## PR4.2 Avis des experts sur la recevabilité

### Recueil des avis issus de la consultation auprès des ministères et organismes

Projet : Ligne d'interconnexion Hertel-New York

Numéro de dossier : 3211-11-112

Poste Hertel – Addition d'un groupe co-générateur – Étude d'impact acoustique

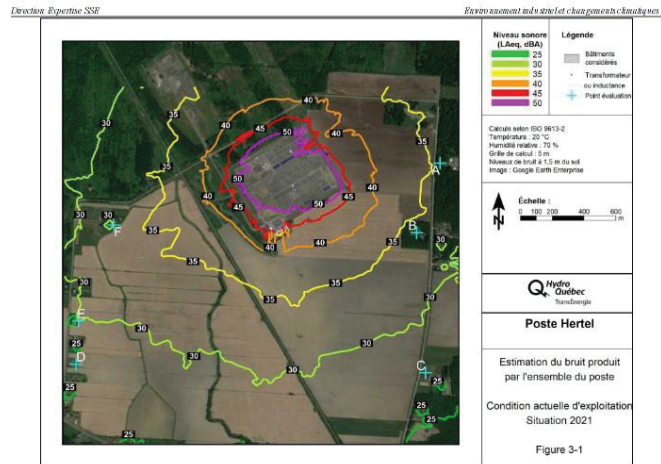
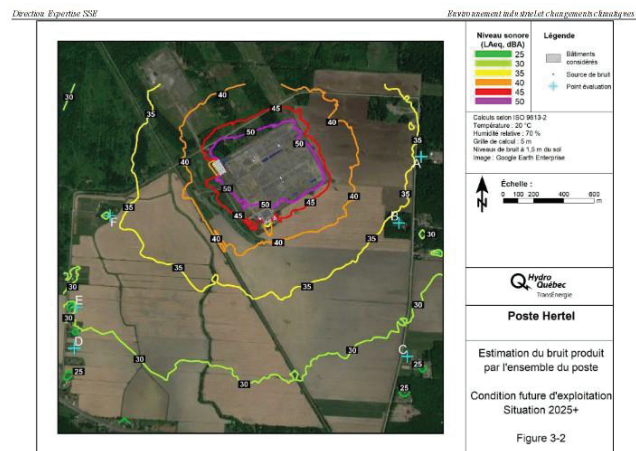
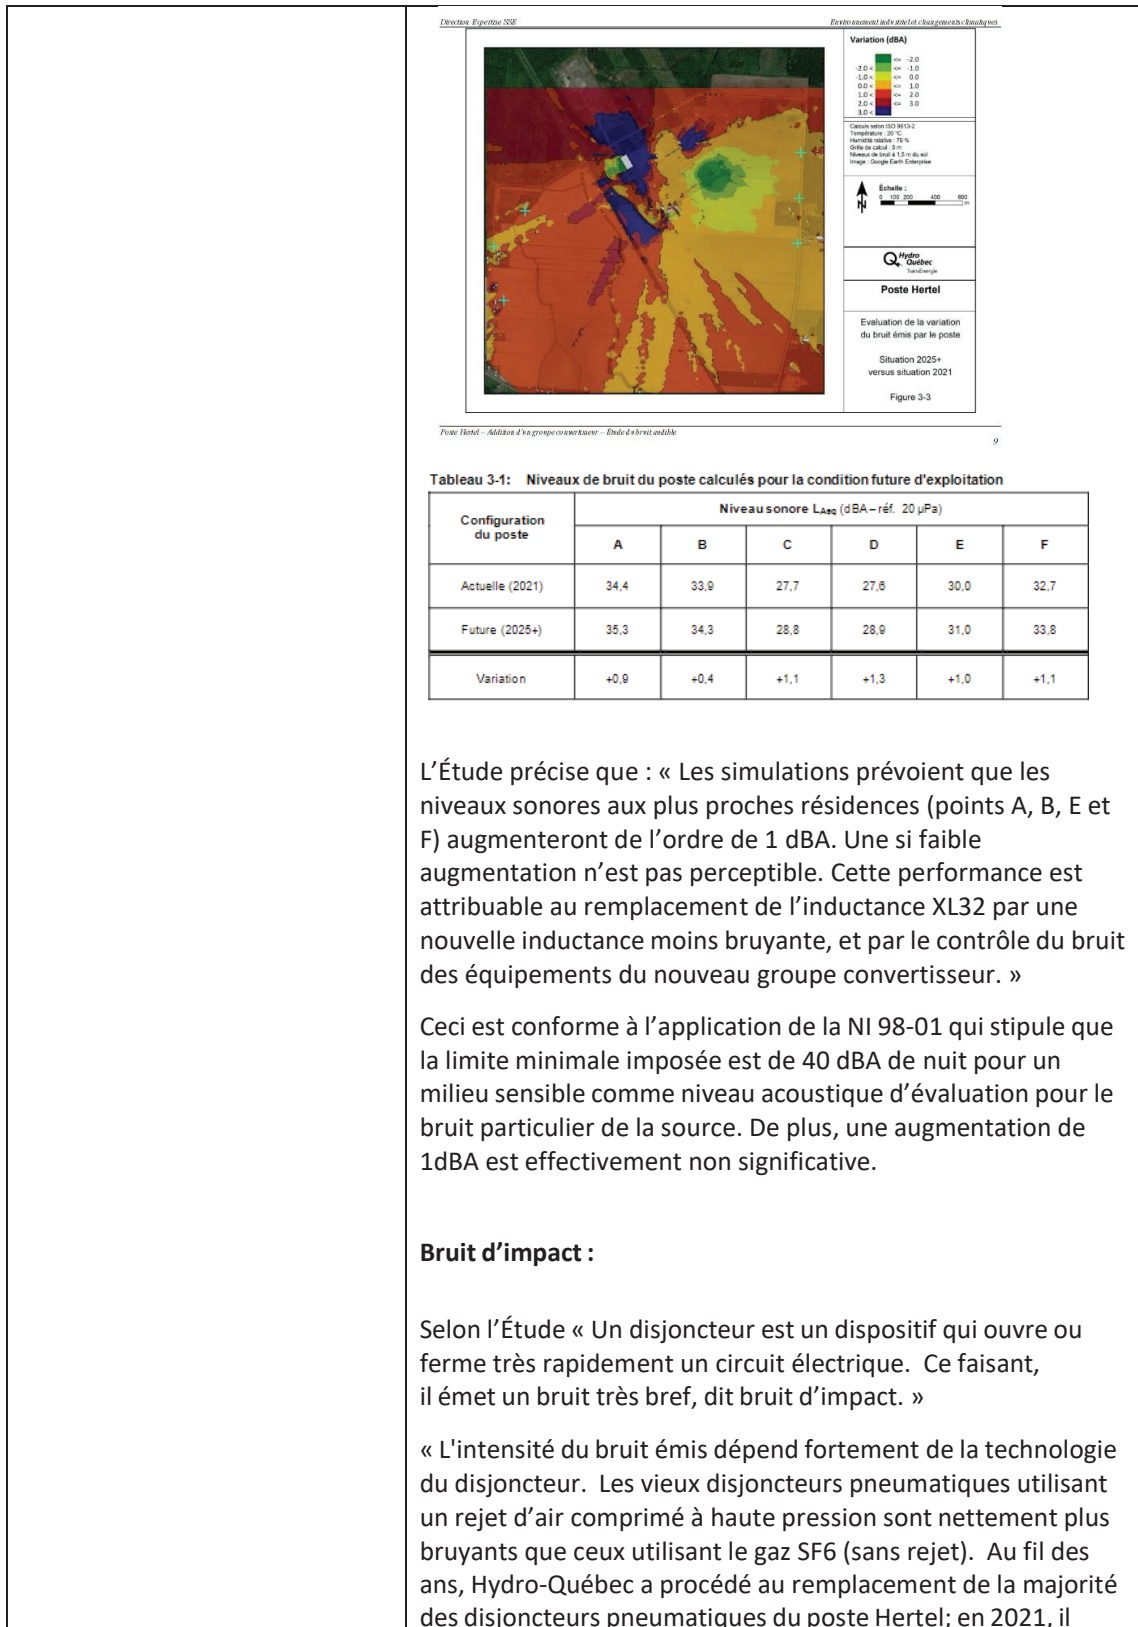
<p>élaboré avec le logiciel spécialisé SoundPLAN® version 8.2. Le niveau de bruit du poste est calculé selon la méthode ISO 9613-2. Cette méthode permet de calculer l'atténuation du son lors de sa propagation, afin de prédire le niveau de bruit à distance des sources d'émission sonore. Elle prédit le niveau sonore dans des conditions météorologiques favorables à la propagation du son à partir des sources d'émission vers les récepteurs. La méthode tient compte de la divergence géométrique, de l'absorption atmosphérique, de l'effet d'un sol dur ou poreux, de la réflexion à partir de surfaces, de l'effet d'écran des bâtiments et du terrain et d'autres facteurs comme la végétation et les régions bâties. »</p> <p>« Les résultats des simulations sont représentatifs du niveau de pression acoustique continu équivalent pondéré A (LAeq). Le bruit émis par les transformateurs est continu et peu fluctuant au cours de la journée; ainsi les résultats de la simulation sont représentatifs de toute période de la journée. L'émission de bruit considérée est représentative de celle prévalant alors que tous les équipements sont exploités simultanément et sous des conditions normales d'opération. »</p> <ul style="list-style-type: none"><li>• « L'étude de bruit pour la phase exploitation montre que les niveaux sonores produits par le poste Hertel, avec l'ajout du groupe convertisseur, resteront inférieurs à 40 dBA dans toutes les zones sensibles au bruit proches du poste. Le réaménagement de la butte-écran et l'ajout de plantations, prévus par Hydro-Québec, permettront d'opacifier l'écran visuel du côté ouest et de dissimuler la portion inférieure des composantes du poste et du nouveau convertisseur. »</li><li>• Près des résidences les plus proches du poste, les niveaux sonores attribuables à celui-ci augmenteront de 1 dBA (à l'unité près) par rapport à la situation actuelle. Mais, cette performance est conditionnelle au respect des exigences acoustiques faites à l'endroit du convertisseur et des appareils ajoutés ou remplacés. Pour cette raison l'initiateur mentionne que « Les émissions sonores du poste, incluant le convertisseur, feront l'objet d'un suivi assidu au cours des processus d'attribution du contrat et de conception du convertisseur, de même que lors de</li></ul>

l'exploitation du poste Hertel à la suite des modifications décrites auparavant. »
